PARECER TÉCNICO

Vistoria no Sistema de Armazenamento de Resíduos

Condomínio do Edifício Medcenter- Medical C. A. Balena

2º RELATÓRIO DE VISTORIA

Vista da porta de entrada do abrigo de resíduos infectantes.

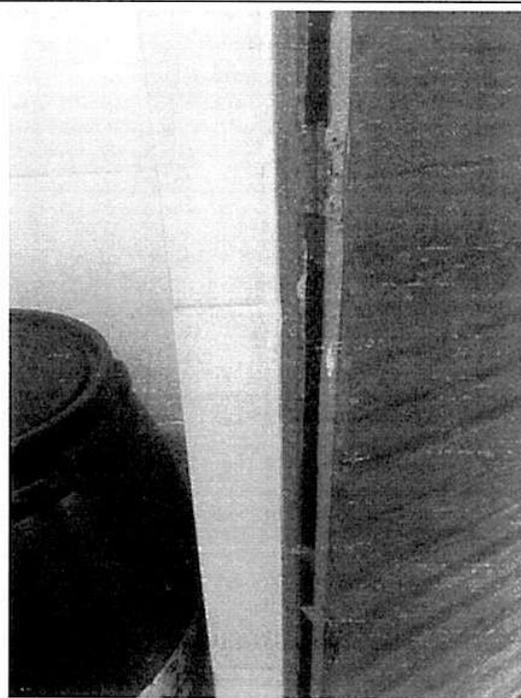
- A porta do abrigo é de duas folhas de abrir para fora, de metal e veneziana aberta, com tela tipo mosquiteiro. A porta possui maçaneta e tranca;
- O teto do abrigo possui pintura com tinta branca e ponto de luz com lâmpada. No teto e em uma das paredes constam tubulações a vista de esgoto e água vindos do andar superior;

Foto do interior do abrigo com bombonas e porta veneziana com tela tipo mosquiteiro. Ao lado, bombonas exclusivas da Serquip para o armazenamento dos resíduos da Oncoclínicas

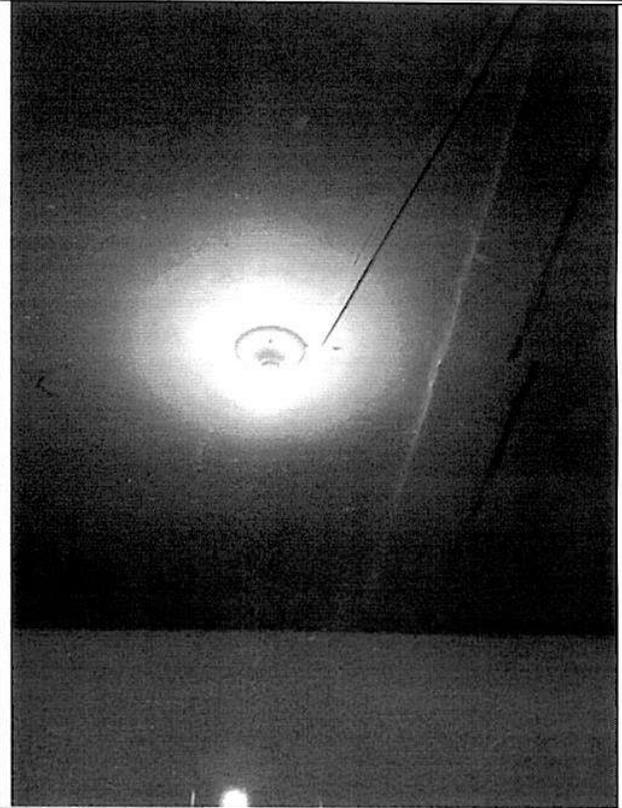
- O abrigo possui paredes revestidas em cerâmica branca, piso em cerâmica bege, torneira e ralo com grelha de vedação;
- O abrigo possui um vão de ventilação acima da porta com tela tipo mosquiteiro conforme consta em projeto do PGRSS;

- No abrigo constam 03 bombonas de 200 l e 02 bombonas de 50 l para uso do condomínio. O estabelecimento Oncoclínicas (Hematológica) compartilha o uso do abrigo com o condomínio, sendo dispostas para esse 03 bombonas de 200 l e 02 de 50 l fornecidas pela empresa Serquip que também realiza a coleta externa do mesmo;
